Boletim Técnico nº 15

Data: 07/11/2022

MODIFICAÇÃO DO MÉTODO DE FIXAÇÃO ENTRE MÓDULOS DA LINHA AMÉRICA

Figura 2 - Novo método de fixação posterior

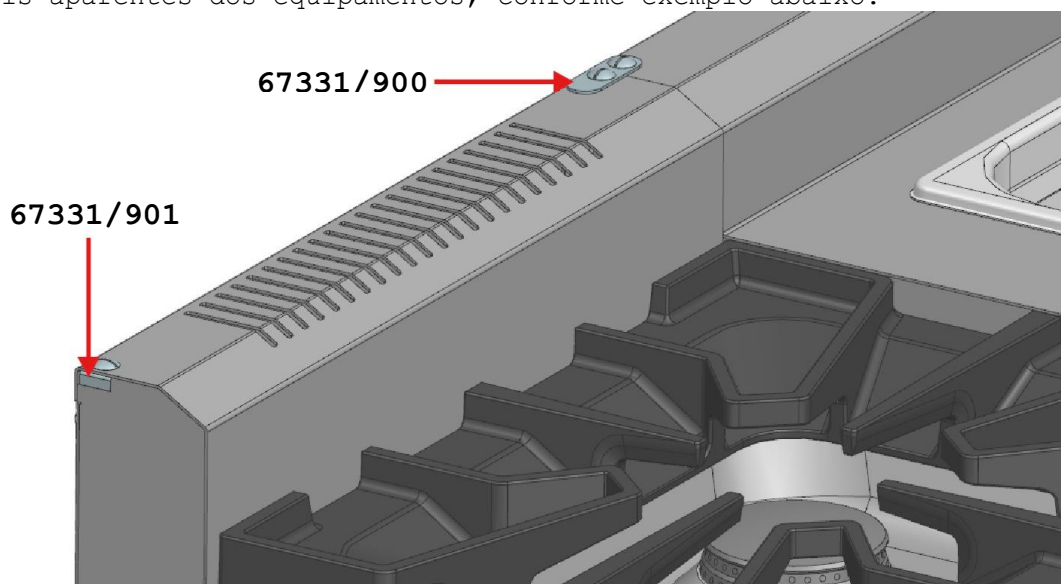
Visando facilitar a montagem de equipamentos entre módulos da Linha América, a Tramontina Farroupilha alterou o método de fixação, onde:

O modo de fixação pela lingueta (67005/923) foi descontinuado

Após o mês de novembro de 2022, o método de fixação consiste na fixação de uma união **67331/900** entre os equipamentos a serem fixados e o fechamento **67331/901** nas laterais aparentes dos equipamentos, conforme exemplo abaixo:

Figura 4 - Aplicação selante de uso alimentar

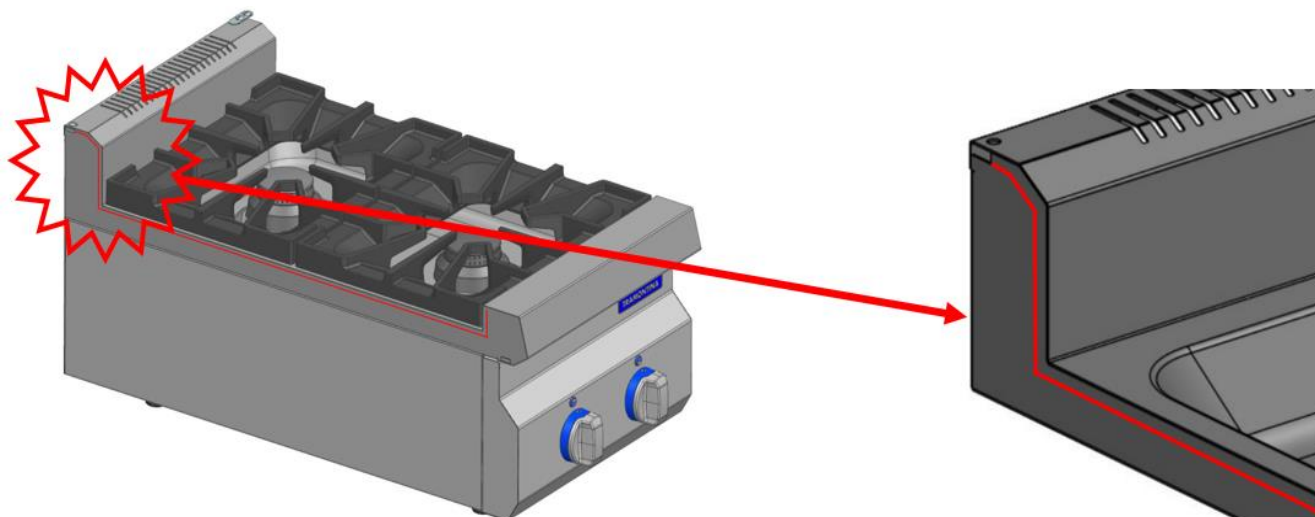
A fixação ocorre através de parafusos, quando completamente rosqueado nos insertos previamente fixados nos tampos dos equipamentos, irá fornecer o aperto necessário para remover os espaços entre os módulos

OBS: Sugere-se aplicação de um selante de uso alimentar (não fornecido) entre as laterais dos equipamentos a serem fixados, assim diminuindo o acúmulo de sujeira entre os equipamentos
